## **Změna provedení přípoje studené vody na výměnících průtokových ohřivačů**

**Platné pro všechny průtokové ohřivače WR... nebo WRD...**

Obr.1 Připojení na náhradním dílu -  
Výměník s  $FD \leq 992$

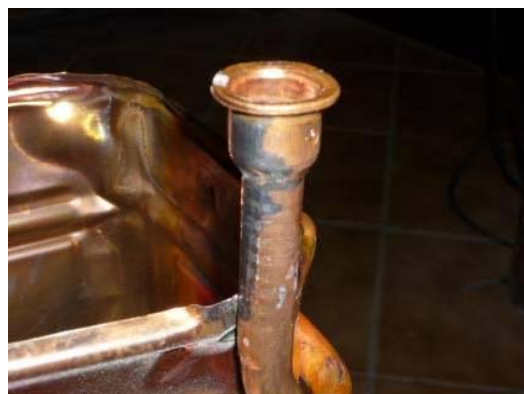
Za účelem standardizace výroby přípojů studené vody na tepelných výměnících průtokových ohřivačů je od FD001 původně mechanicky tvarovaný přípoj (Obr.1) nahrazen připájeným mosazným přípojem (Obr.2).

Tepelné výměníky jsou se staršími kompatibilní. Současně používaná objednávací čísla nebudou změněna (8 705 406 384 0, 8 705 406 385 0, 8 705 406 386 0).
